## 改善事項説明図②

### 基準不適合箇所

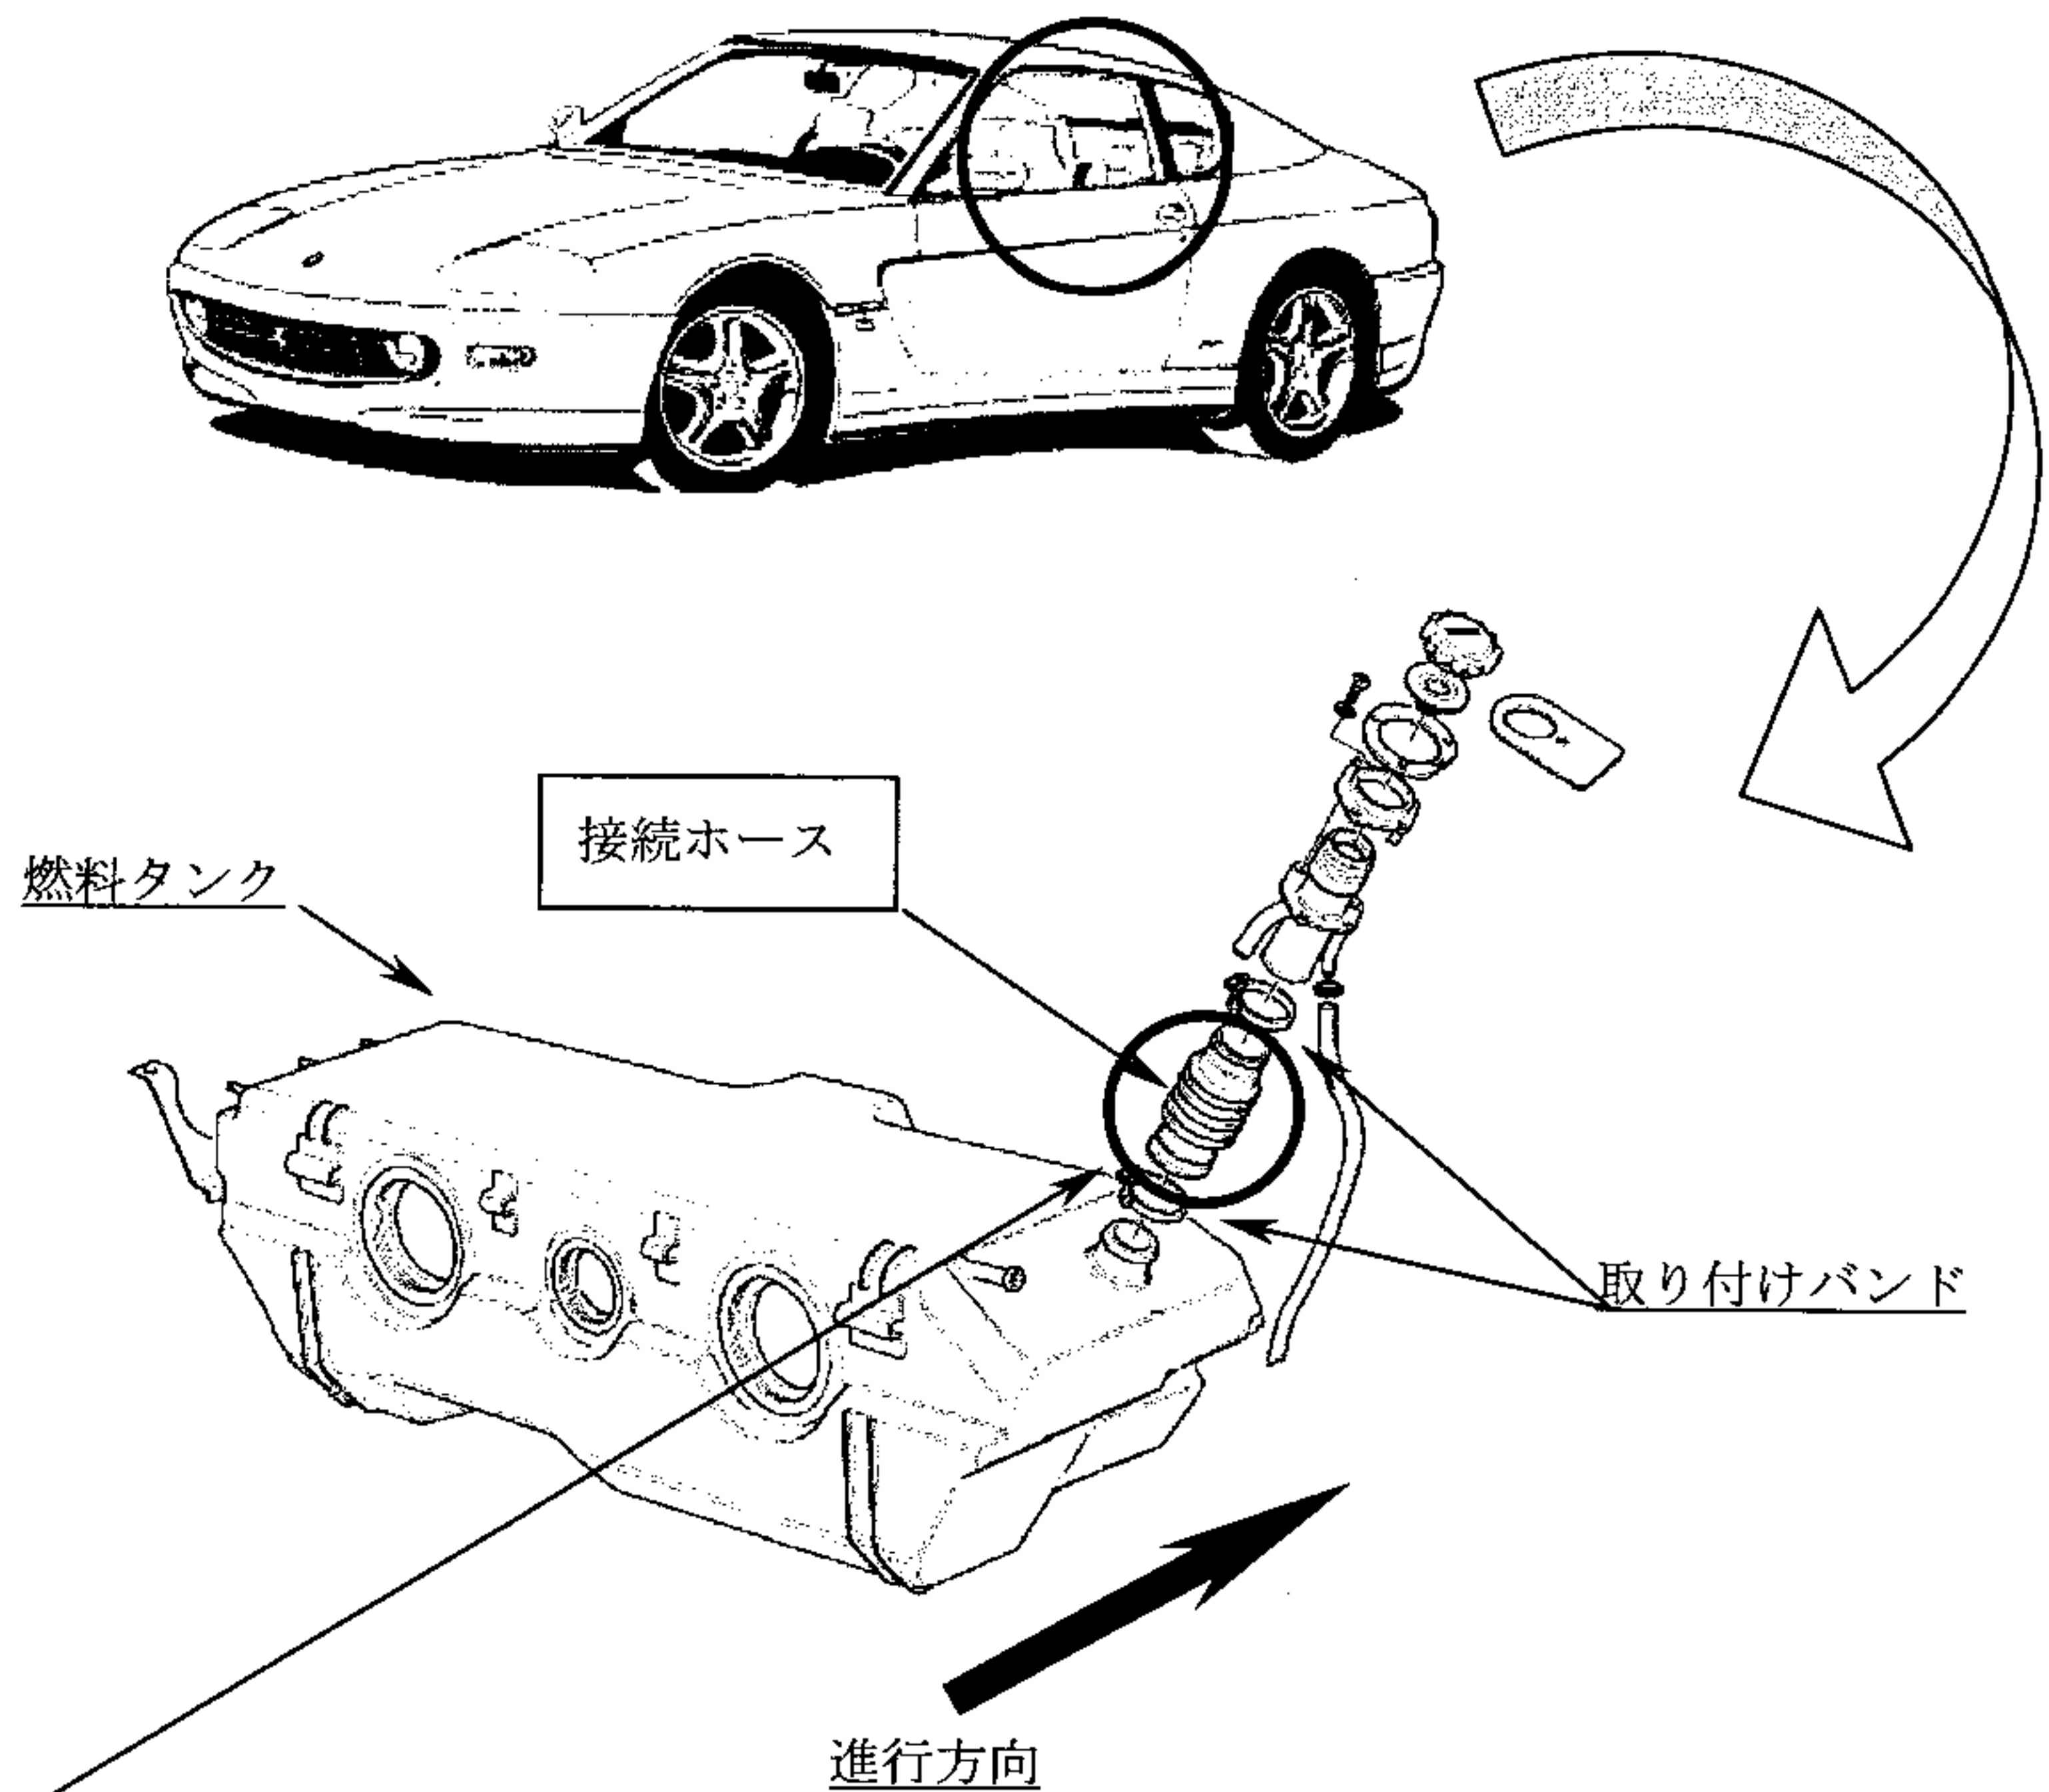
燃料装置において、燃料タンクと給油口を接続しているホースの材質が不適切なものがあるため、そのままの状態で使用を続けると、当該ホースに亀裂が発生して燃料が漏れるおそれがある。

全車両、蛇腹状のホースの製造年月を点検し、2002年11月以前に製造されたものは対策品と交換するとともに、ホースバンドを新品と交換する。

給油口取り付け部分のボルトに黄色のペイントを塗布する。
